VYSVĚTLENÍ ZADÁVACÍ DOKUMENTACE IV.

| 1.1. Název veřejné zakázky: | Stavební úpravy objektu ZW – děkanát v areálu lékařské fakulty |

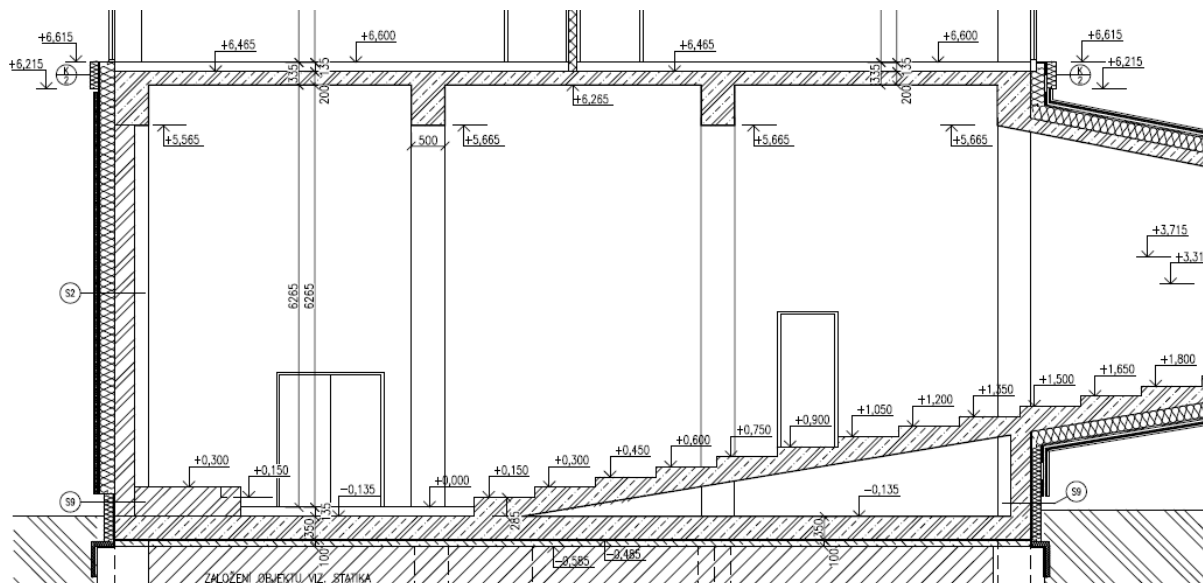
Vysvětlení zadávací dokumentace II. ze 21.4.2022, odpověď na dotaz č. 7:

Zadavatel k tomuto dotazu uvádí, že požaduje těžkou závěsovou látku cca 400 g/m², hustou, barvu karmínovou, 100 % nařasení.

V položkovém soupisu prací však zadavatel požaduje 500 g/m². Jaká gramáž tedy platí?

151	M	786002	těžký sametový závěs - gramáž sametového závěsu - 500 g/m ² , barva - karmínová, 100% nařasení, garnýž - ocelová trubka, systémová na ocelové závěsy, kotvené k žb stropu, bude předložen vzorek	m ²	55,500
-----	---	--------	---	----------------	--------

Zadavatel k tomuto dotazu uvádí, že požaduje gramáž 500 g/m².
